## AMPLIACIÓN DE INFORMACIÓN N°2

ESTUDIO DE IMPACTO AMBIENTAL CATEGORÍA II -  
PROYECTO INMERSO  
PROMOTOR: NW PROP.CO. 1, S.A.

CORREGIMIENTO DE ORIA ARRIBA, DISTRITO DE PEDASÍ  
Y PROVINCIA DE LOS SANTOS

El presente documento responde a la solicitud de ampliación del Estudio de Impacto Ambiental “PROYECTO INMERSO”, de la cual NW PROP.CO-1, S.A. fue notificada el 26 de septiembre de 2023, por medio de la nota DEIA-DEEIA-AC-0186-0809-2023 del 08 de septiembre de 2023.

**Figura 1. Distancia entre PTAR y Pozo N°1**

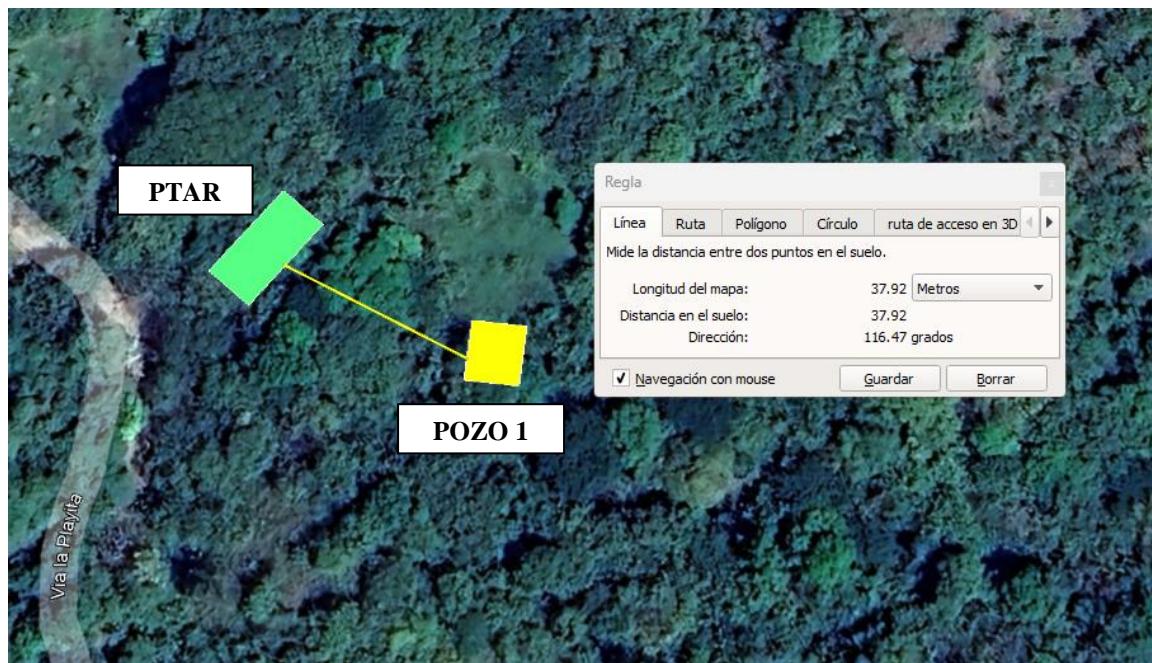
6. En respuesta a la pregunta 19 de la primera información aclaratoria, se indica “... *El tratamiento de agua en la fase de operación se realizará por medio de una planta de tratamiento de aguas residuales. Ver en el Anexo A la información técnica de la PTAR a utilizar*”. En el Anexo A, **punto B.I.I. CALCULO CAPACIDAD DEL SISTEMA**, se presenta la Tabla 1: CALCULO CAPACIDAD DEL SISTEMA, donde se señala que se tomaron en consideración las siguientes infraestructuras: Branded Villas Hamak (2 BR Treehouse, 2 BR Villa, 3 BR Villa, 4 BR Villa); Hotel Hamak. Standard (King Size), Standard (2 queen), Luxury, Presidencial (2 BR), Royal (3 BR)”. Mientras que en la respuesta a la pregunta 24 se indica *se detalla la infraestructura a construirse: Arrival Ccenter/ Restaurante Look Out: Lobby acceso autos/Reccpción/Administración, Restaurante Lookout; Branded villas Hamak (4- Prototipos, 56 Villas): 2 BR Treehouse (cantidad: 10), 2 BR Villa (cantidad: 7), 3 BR Villa (cantidad: 28), 4 BR Villa (cantidad: 11); Hotel Hamak (5- Prototipos, 20 habitaciones): Standard (King Size) (cantidad: 8), Standard (2 Queen) (cantidad: 4), Luxury (cantidad: 6), Presidencial (2BR) (cantidad: 1), Royal (3BR) (cantidad: 1); Beach club branded villas/hotel: Bar-Restaurantes, Albercas, Areas de servicio/Cocina general. Área Multifuncional, Areas de playa; Spa/Gimnasio/Area de Yoga; Talleres y Servicios; Estacionamiento vehicular; Miradores (cantidad: 3) y Monumento (cantidad: 1); Puentes (cantidad: 3) y Puente peatonal (cantidad: 1)*”. En respuesta 30 de la primera información aclaratoria, se presenta Anexo B. Planos conceptuales del proyecto, donde se puede observar la cercanía de la PTAR con el pozo No. 1. Por lo antes dicho se solicita:

- a) Se presenta Memoria Técnica con los cálculos de la capacidad del sistema sanitario. Anexo D.
- b) La distancia de la PTAR del pozo 1 de agua es de aproximadamente 37.92 metros.

- c) Las medidas de mitigación que se contemplan para evitar la afectación del pozo 1 por la planta de tratamiento son:
- Supervisar que todas las plantas de tratamiento de aguas residuales mantengan un manejo adecuado y eficiente.
  - Llevar a cabo un proceso de seguimiento y control continuo a través de las demarcaciones hidrográficas, a fin de conocer el estado de calidad de las aguas.
  - Formar barreras de presión o depresión que modifiquen el flujo del agua subterránea. Para ello se bombea agua de pozos abiertos entre el foco contaminante y las captaciones a proteger.
